品番	SH261BA	品名	防露式手洗付密結形ロータンク	1 / 3
----	---------	----	----------------	-------

衛生陶器補修品互換性情報

No. E0026

件名 タンク整流ジャバラについて

タンクふた底の違い

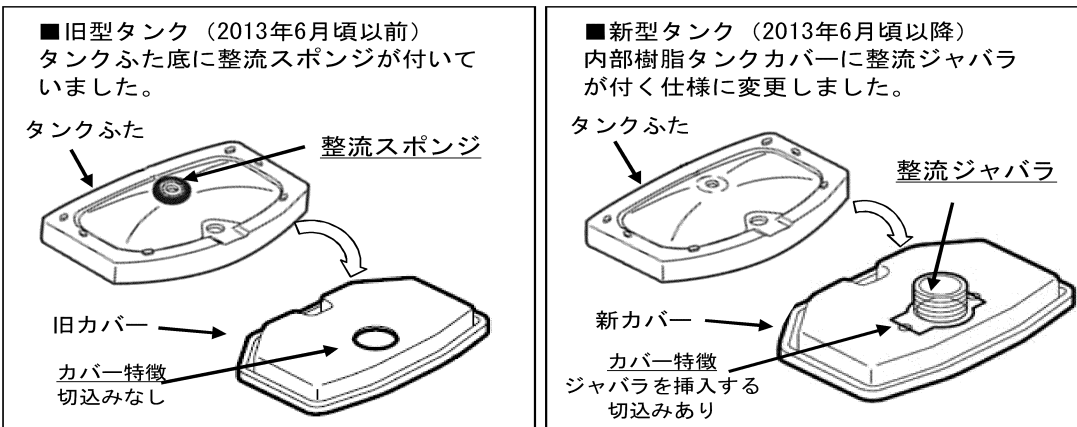
■対象製品のタンクふたには、ふた底に整流スポンジが付いているものと、付いていないものがあります。2013年6月頃から順次整流ジャバラ式に切り替えられています。
(新旧でカバー形状は異なりますが、整流ジャバラのみの取り替えは可能です)

- 現行製品は整流ジャバラ式に切り替わっていますので、整流スポンジは付いていません。
- 現在のタンクふた、陶器タンク式、内部樹脂タンク式、内部樹脂カバーのみの補修品には、整流ジャバラが付いていますので、補修の際、タンクふた底に整流スポンジが付いている場合は、はがして整流ジャバラ式に切り替えてください。
- 整流スポンジを付けたまま整流ジャバラ仕様のカバーを付けると、ふたが浮いてがたつきや漏水の原因となりますので、必ず整流スポンジは、はがしてください。
- 既に整流ジャバラが付いている製品に対して、補修品を手配すると整流ジャバラがだぶる場合があります。その場合は破棄ください。
